**Avis délibéré de la Mission Régionale d'Autorité
environnementale des Pays-de-la-Loire
sur le projet de révision accélérée n°0.6 du plan local
d'urbanisme (PLU) de la commune de Nalliers (85)**

n° : 2018-3429

1.2 Présentation du projet de révision du PLU de Nalliers

Extrait de l'étude produite à l'appui de la demande d'avis de la MRAe

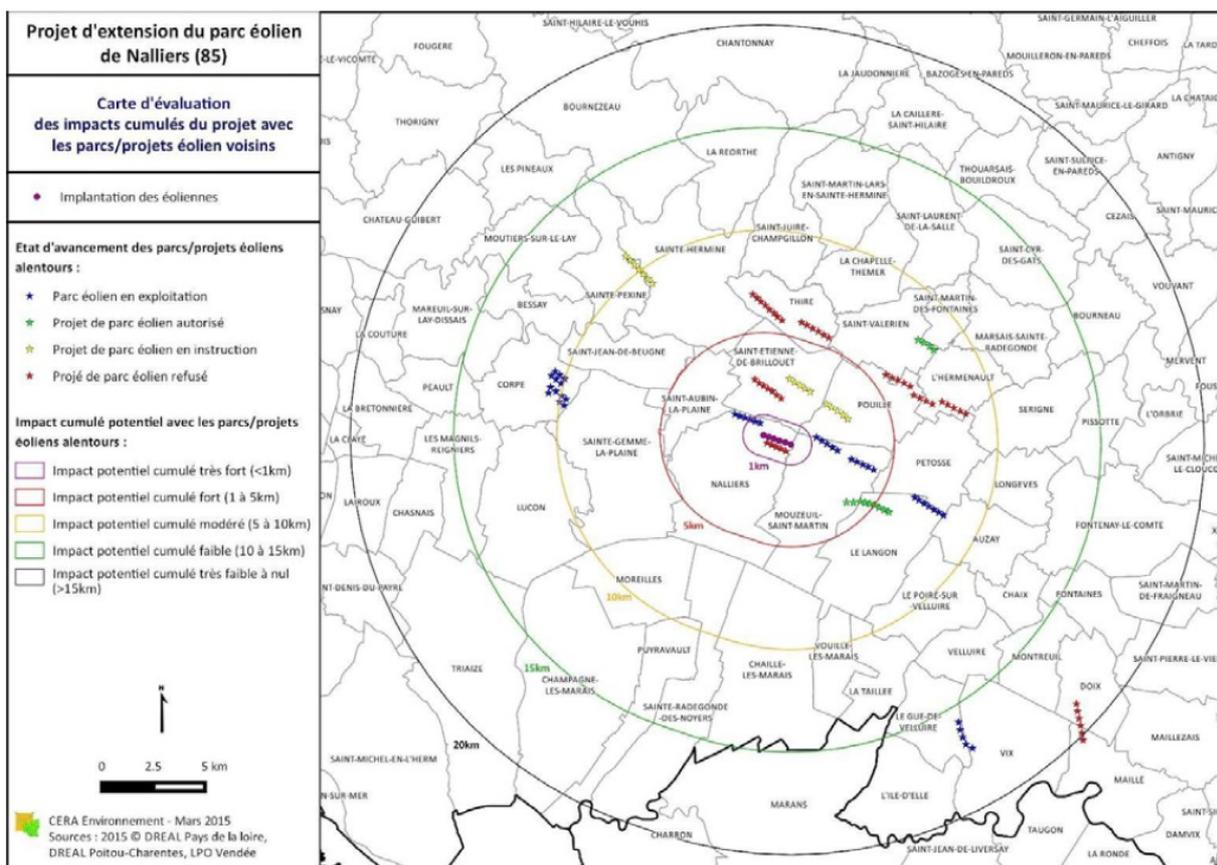
Selon les termes mêmes du rapport d'évaluation environnementale, page 38, « *l'impact cumulé de ce projet risque d'être important pour les oiseaux, notamment en termes d'effets de barrière* ». Par ailleurs, alors que le dossier s'appuie sur les retours d'expérience de la LPO Champagne-Ardenne qui préconise un espace minimum de 1 000 m entre parcs éoliens pour limiter cet effet de barrière, la distance séparant le projet du parc Nalliers 1 à l'ouest ne sera que de 610 m et une ligne électrique haute tension est également présente, suivant le même alignement est-ouest. L'indication selon laquelle « *l'espace entre les éoliennes (de 210 à 260 m) semble suffisant pour permettre la circulation des oiseaux au niveau du parc* » mérite d'être argumentée.

Par ailleurs, si l'intervalle entre le projet et le parc de Mouzeuil-Saint-Martin à l'est, est de 1 065 m, la MRAE relève que cette « trouée » est concernée par une vallée sèche qui assure un rôle de corridor écologique et présente une sensibilité particulière dans la mesure où elle fait partie intégrante de la zone naturelle d'intérêt écologique faunistique et floristique ZNIEFF de type 1 « Vallées sèches de Nalliers-Mouzeuil-Longèves-Auzay ». Cette ZNIEFF présente notamment un intérêt en ce qui concerne diverses espèces de rapaces nicheurs, les passereaux, la pie grièche écorcheur et l'œdicnème criard ; il serait donc utile d'appréhender les enjeux de cette révision au regard de leur aire de déplacements au sein de cet intervalle et sensibilité aux éoliennes.

La carte de page 39 reprise ci-dessous, met en évidence la présence de 7 parcs éoliens en fonctionnement dans un rayon de 5 km autour du projet, renforce cette exigence de production d'une analyse des effets cumulés.
